begane grond (L_2-00)
schaal: 1 : 50

eerste verdieping (L_2-01)
schaal: 1 : 50

notitie revisie:

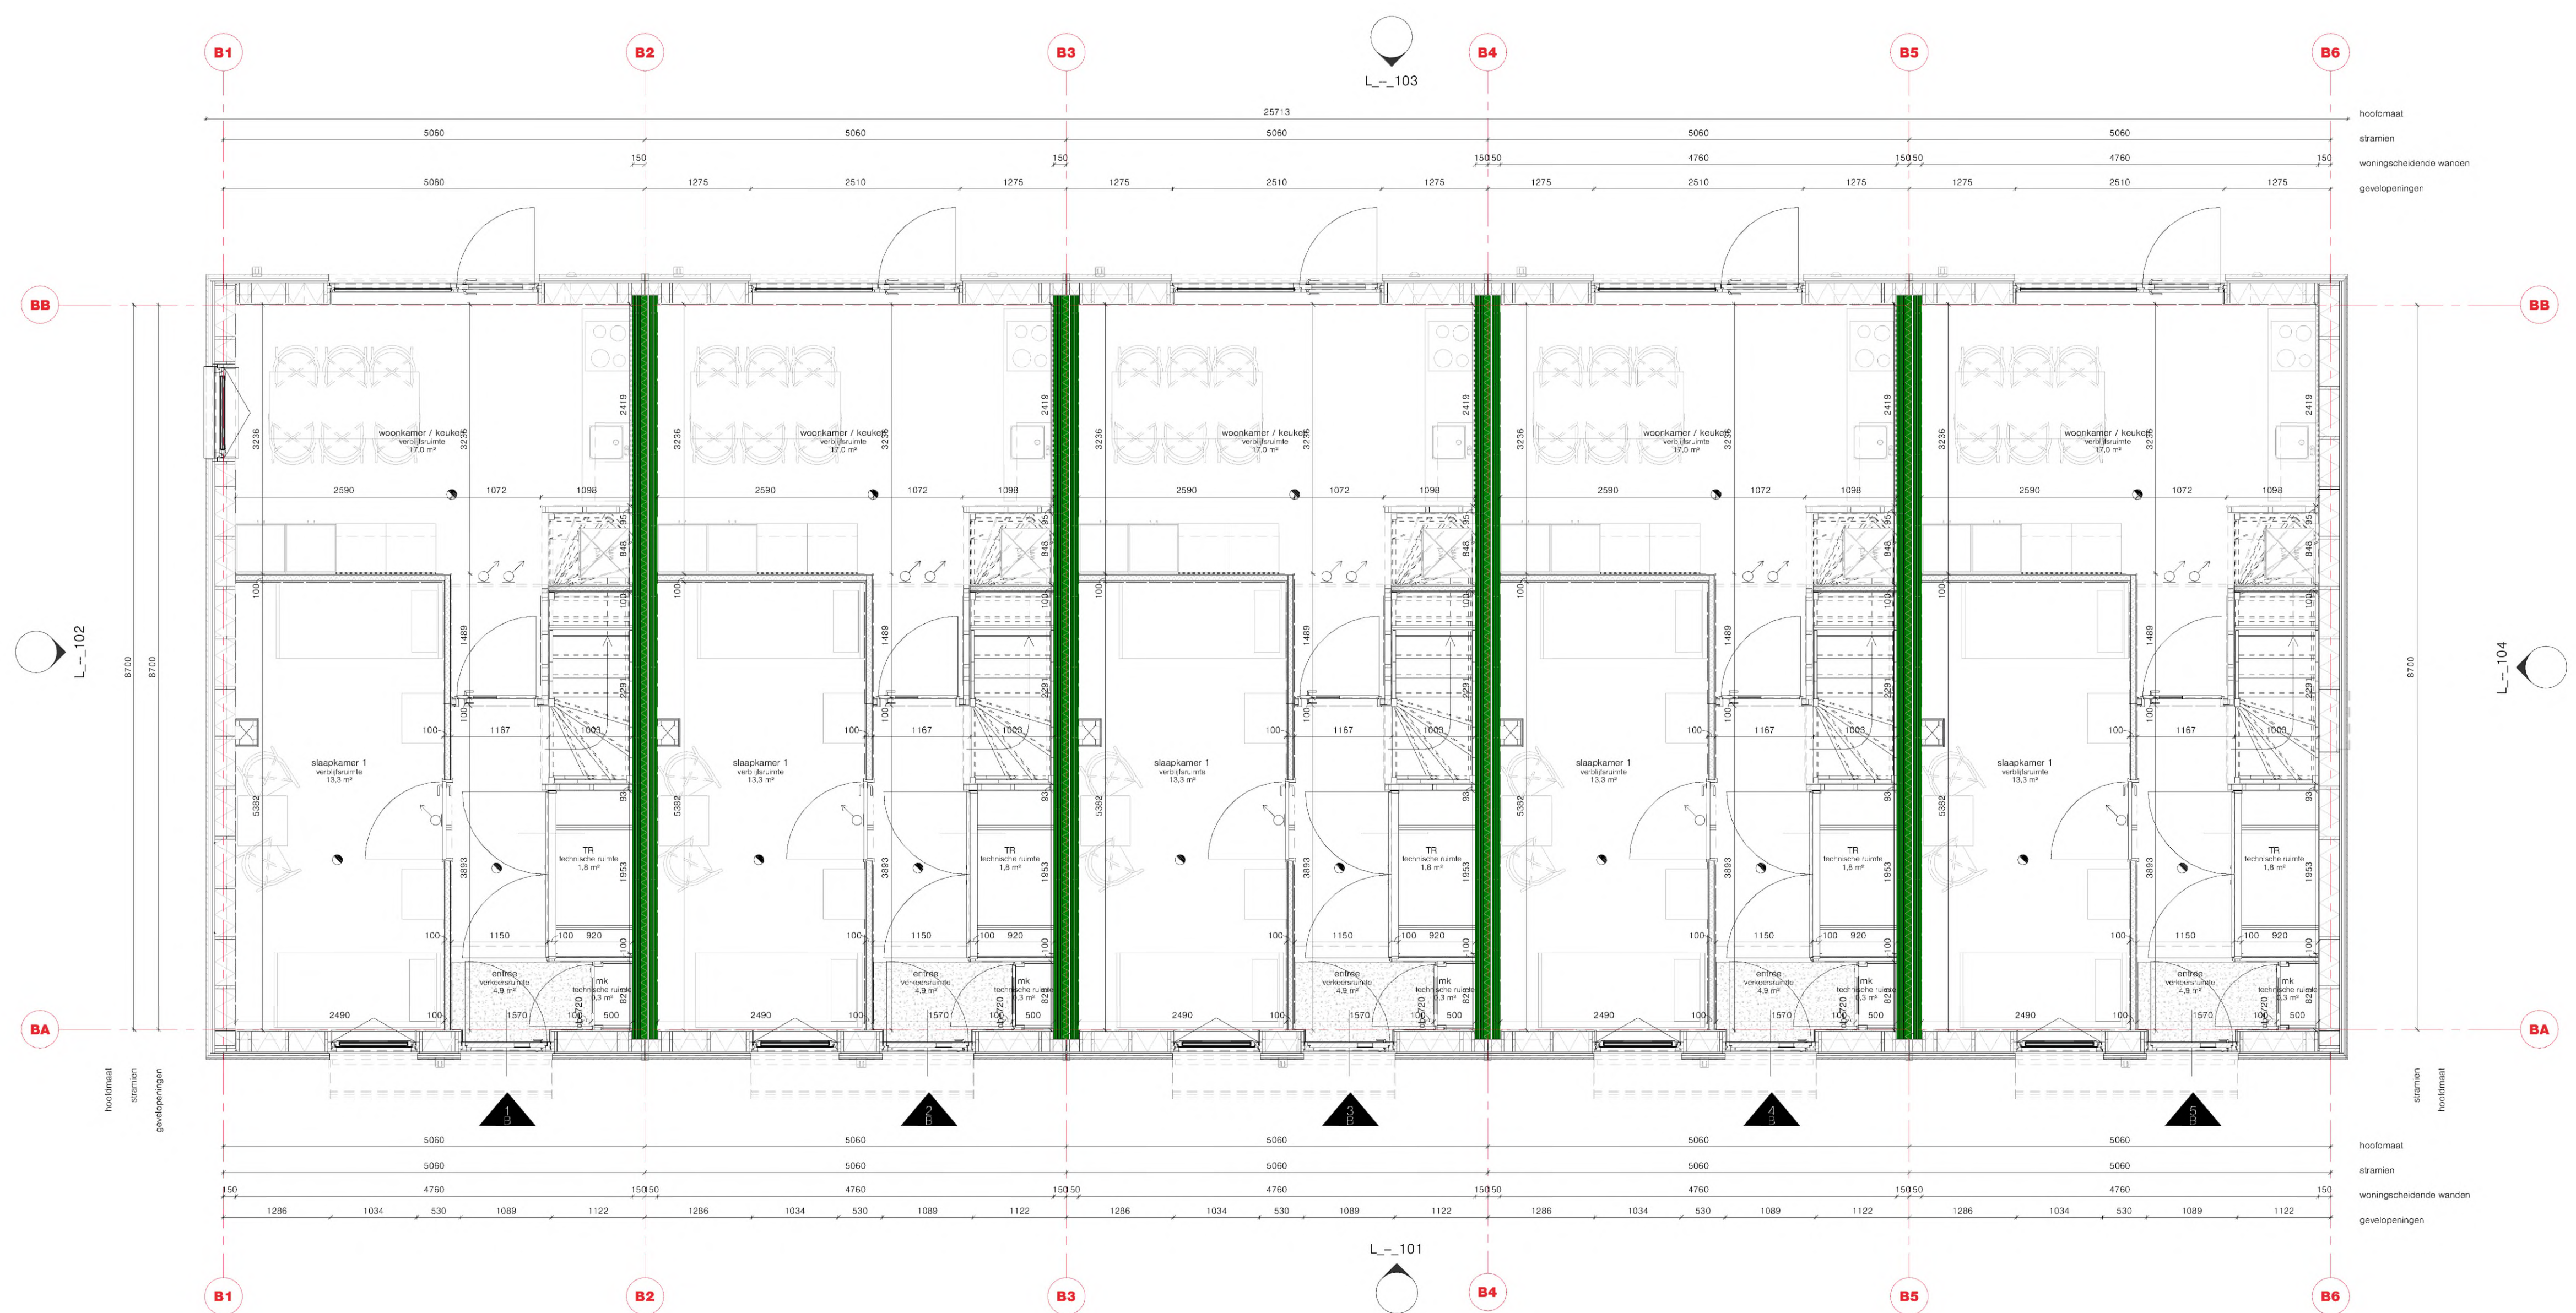
10-05-2026
algemeen:
- schoonloopmat voordeur toegevoegd
- kozijn begane grond voorgevel alleen kiep
- kozijn begane grond achtergevel tussenstijl verwijderd
- dorpel en afvoer bij WM/WD verwijderd

MIVA-woning:
- scheiding toilet douche aangepast naar getegelde wand
- entree deur miva naar buitendraaiend
- badkamer MIVA v.v. beugels en douche zit
- eerste verdieping overloop, wand verwijderd
